Паспорт доступности объекта социальной инфраструктуры

ГБПОУ РО «РХУ имени М.Б. Грекова»
г. Ростов-на-Дону, ул. Серафимовича, д.15

Паспорт доступности
объекта социальной инфраструктуры (ОСИ) № 14-04-2026

фото 8 городская автопарковка

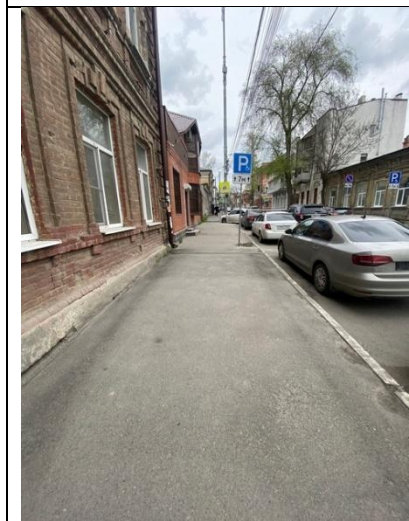
-	Выделенное место для автотранспорта инвалидов расположено в 70 м от главного входа на объект	-	-	-
---	--	---	---	---
